荆东安置房及周边附属配套工程（安置房）建筑方案设计 方案变更

建设单位：三明市三元区城市建设投资有限责任公司
设计单位：福建一建集团有限公司

设计单位	福建一建集团有限公司	建设单位	三明市三元区城市建设投资有限责任公司	工程名称	荆东安置房及周边附属配套工程（安置房）	图 名	5#楼屋顶平面图	图 别	方 案
								日 期	2023. 07

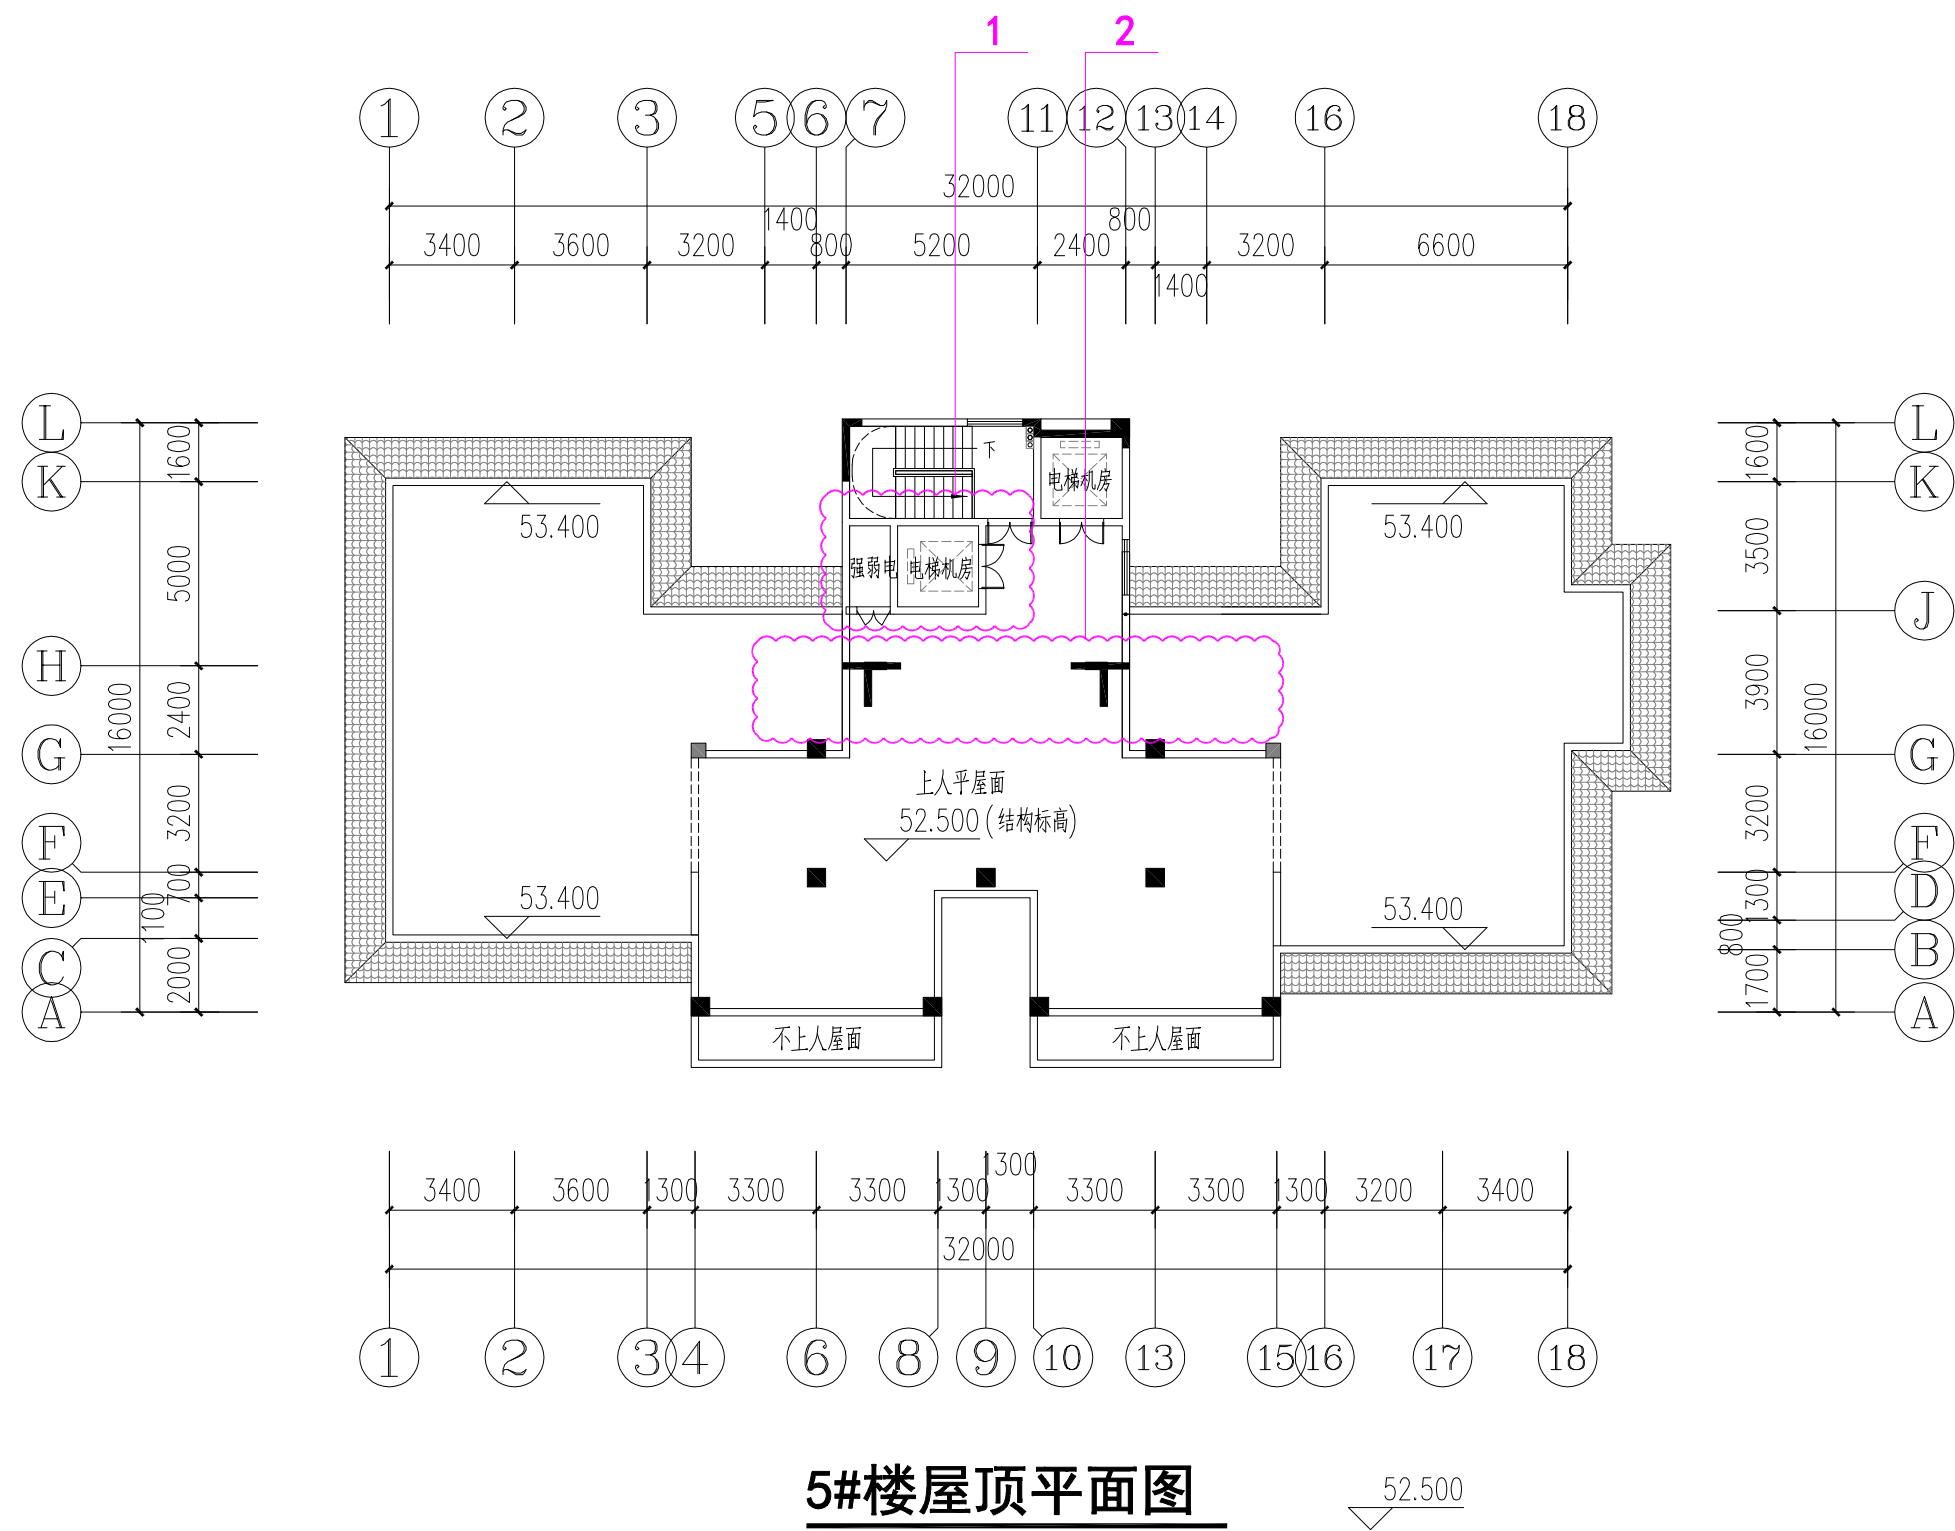
- 1、5-J~5-L轴交5-5~5-10轴电梯机房调整,强弱电井取消
- 2、5-G~5-J轴交5-4~5-14轴电增设天井上空

6#楼一层平面图

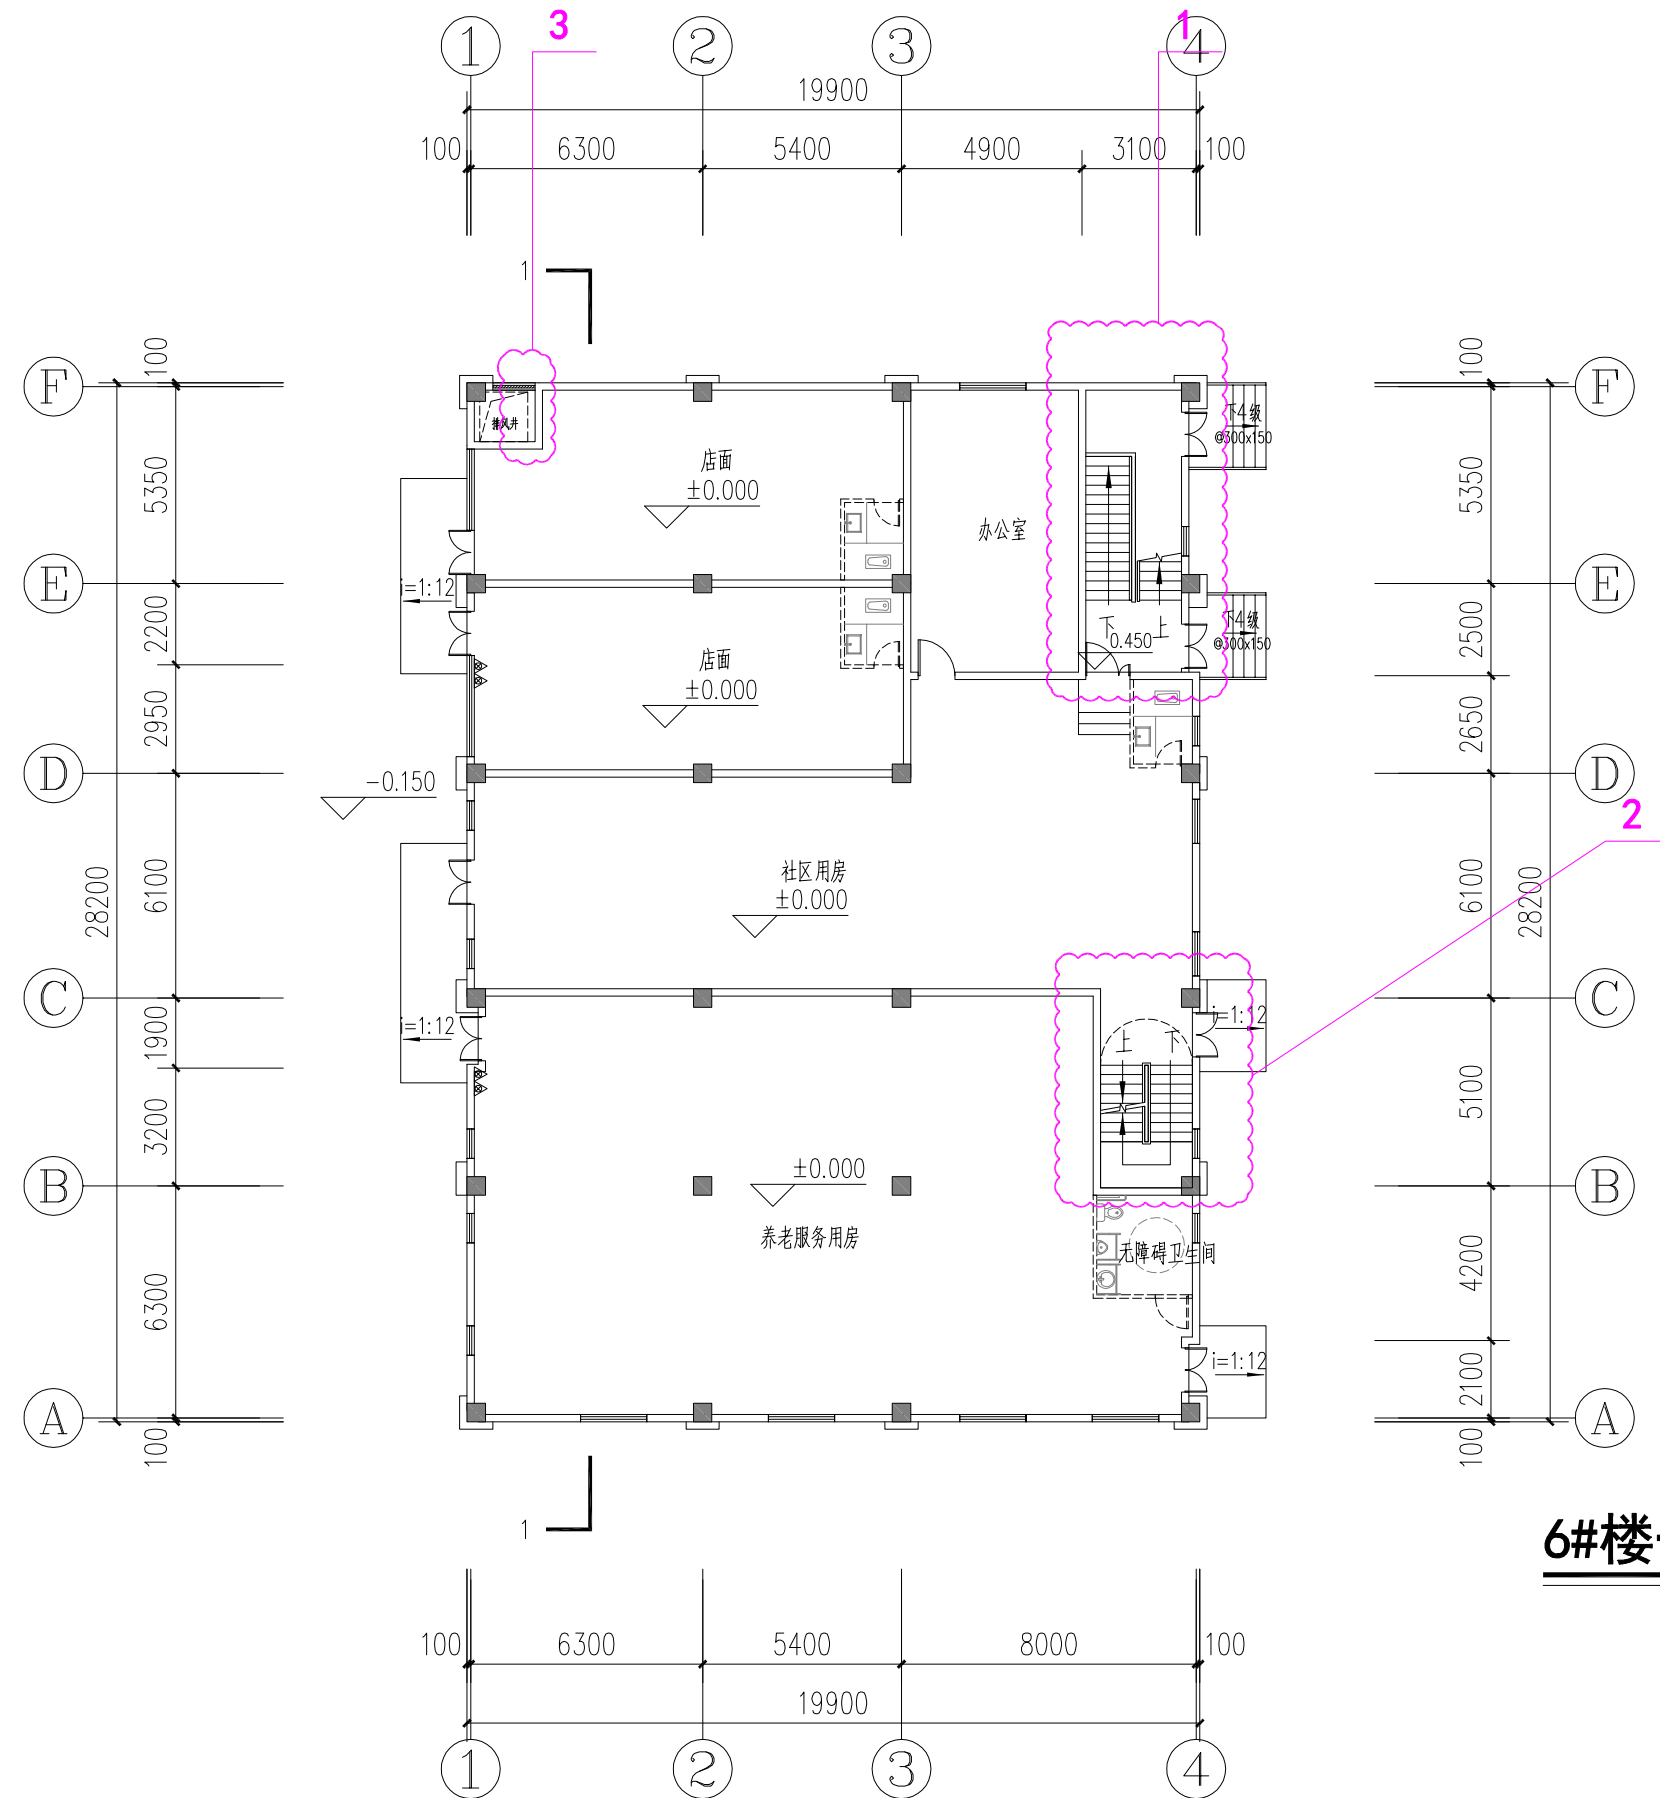
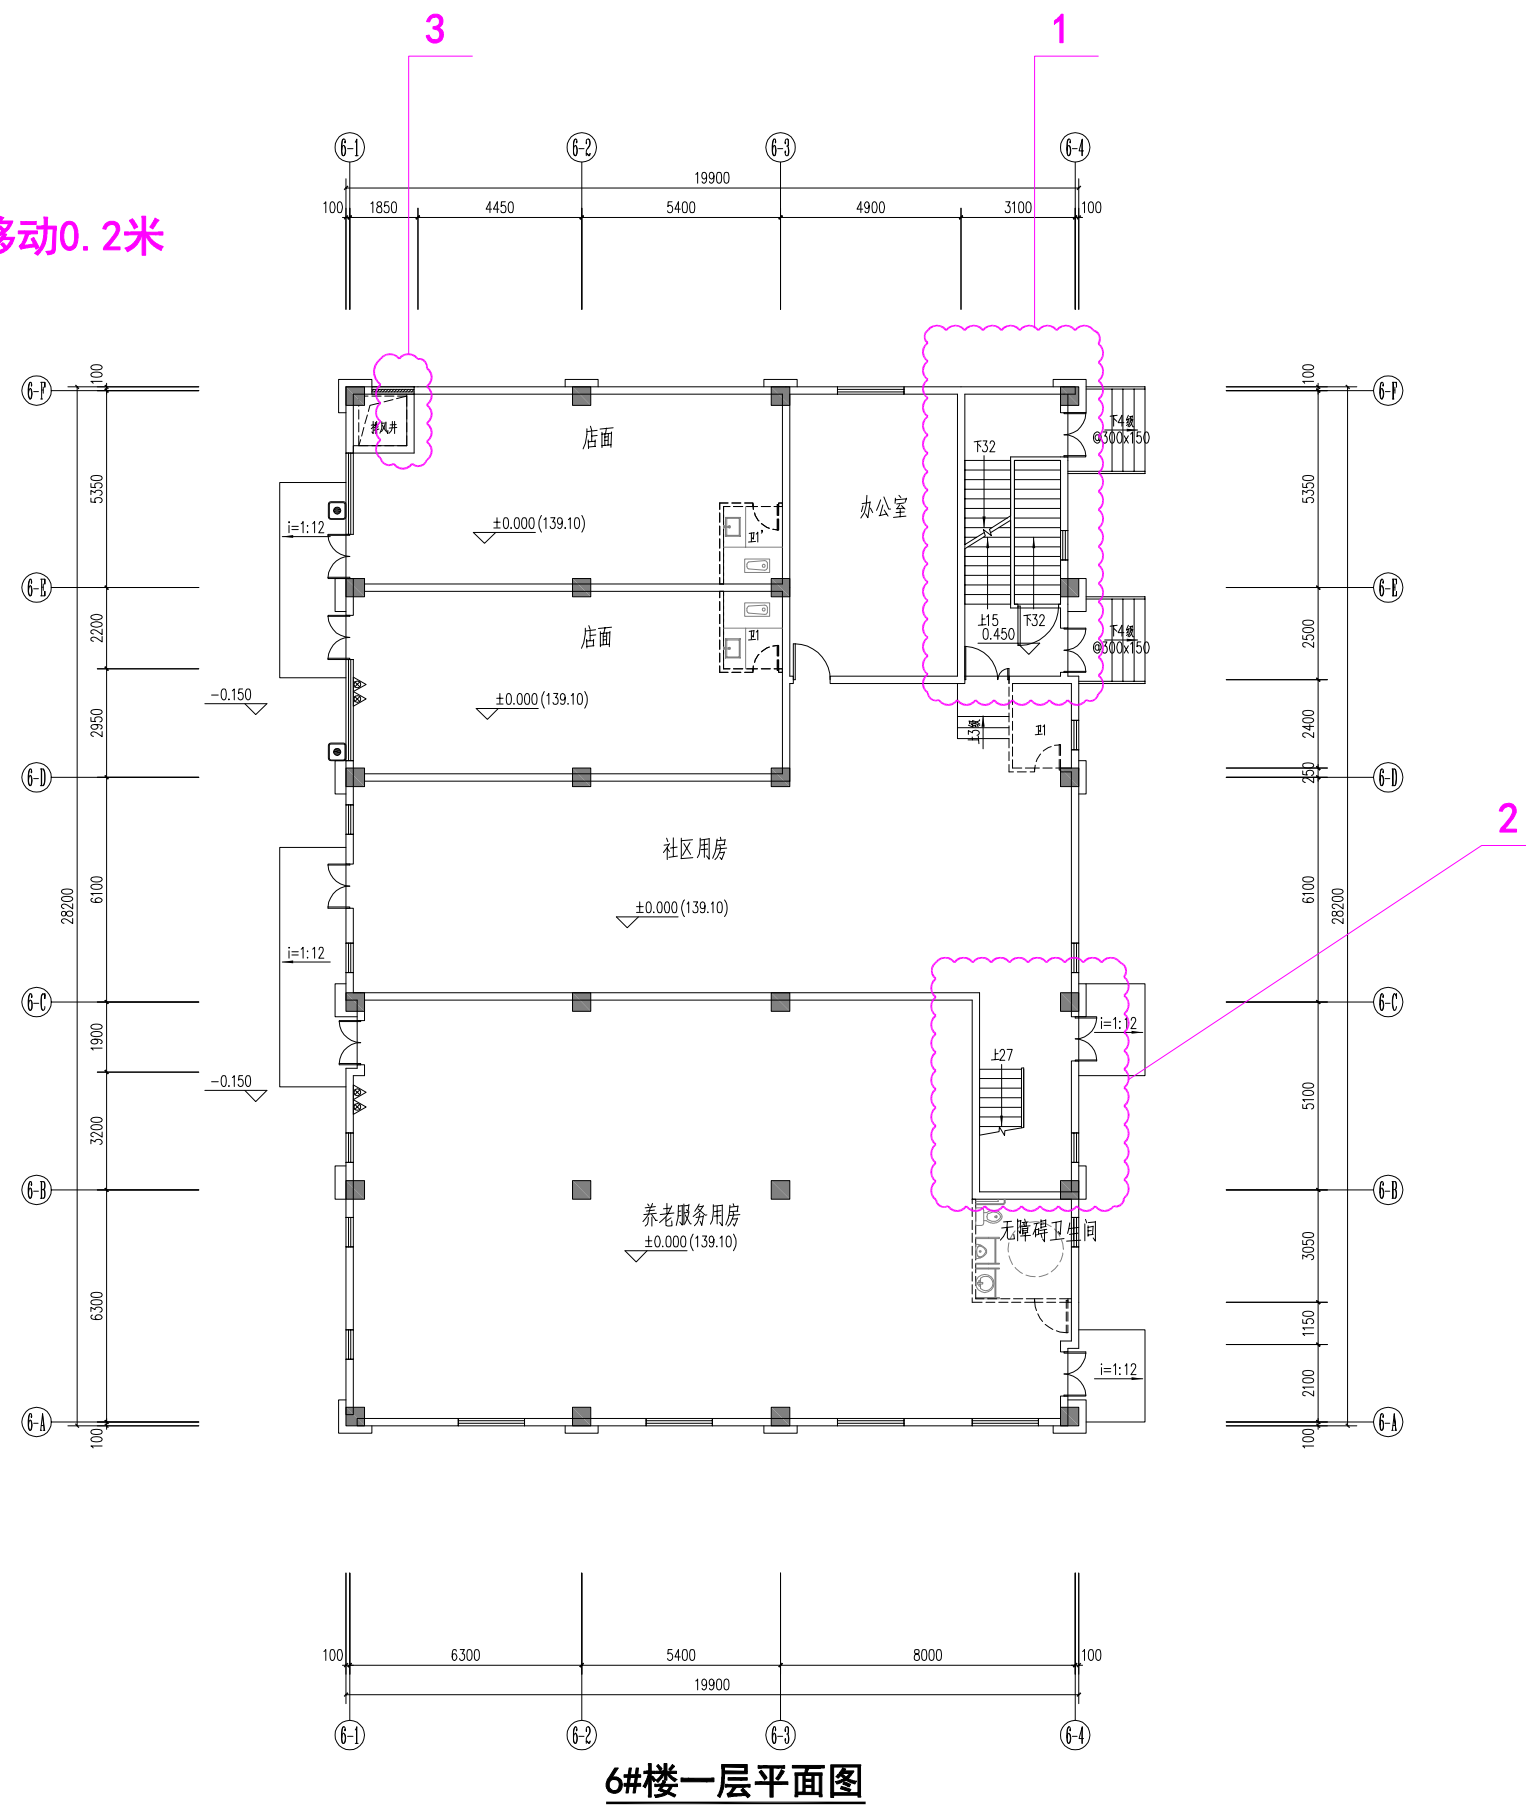
- 1、6-D~6-F轴交6-3~6-4轴楼梯上下方向调整
- 2、6-B~6-C轴交6-3~6-4轴楼梯取消向下方向
- 3、6-E~6-F轴交6-1~6-2轴墙体向6-1轴方向移动0.2米
